CITTA' DI CARBONIA

II COMMISSIONE CONSILIARE

CONSIDERAZIONI E PROPOSTE SUL PROGETTO DI VIA LUBIANA

PARTICOLARE PANCA PREFABBRICATA IN CALCESTRUZZO - SCALA 1:10

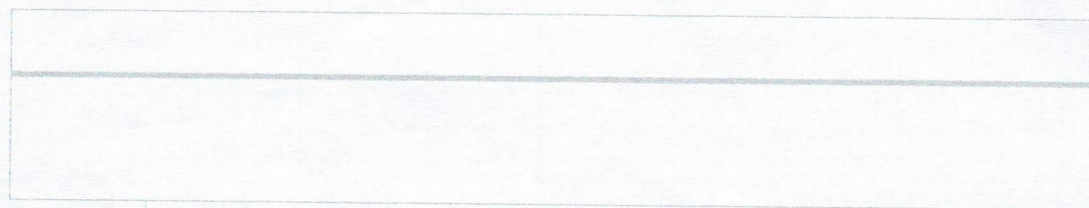
1. Il progetto del sedile in acciaio inox posizionato nella panca prefabbricata in calcestruzzo dovrebbe essere rivisto; il sedile infatti pur essendo esteticamente gradevole (tipologia presente in Piazza Berlinguer e nella Via Manno) (foto allegato 1 e 2) non viene utilizzata dai cittadini perché molto caldo in estate e troppo freddo in inverno.
2. Il levocel, scelta architettonica piacevole, già realizzata nel centro e in molti altri punti della città, si è mostrata di difficile realizzazione a specifica; infatti spesso presenta fessurazioni (foto 3), si sgrana con facilità, perde il colore nel tempo (foto 4) ed è molto difficile da manutenzionare (foto 5,6 e 7). La commissione propone in alternativa un "binder chiuso" impreziosito, se lo si ritiene necessario, con dei rompitratte in listelli di granito a distanza da stabilire.

Questa scelta, oltre che essere duratura nel tempo, consente semplici interventi di manutenzione senza comprometterne l'estetica. E' una scelta in linea con la città industriale e prosegue nel rispetto delle caratteristiche architettoniche della città di fondazione e del suo rapporto con la miniera. Questo tipo di intervento rispecchia una scelta condivisa per la nostra città anche dall'autorevole architetto Snozzi, progettista del nostro centro intermodale.
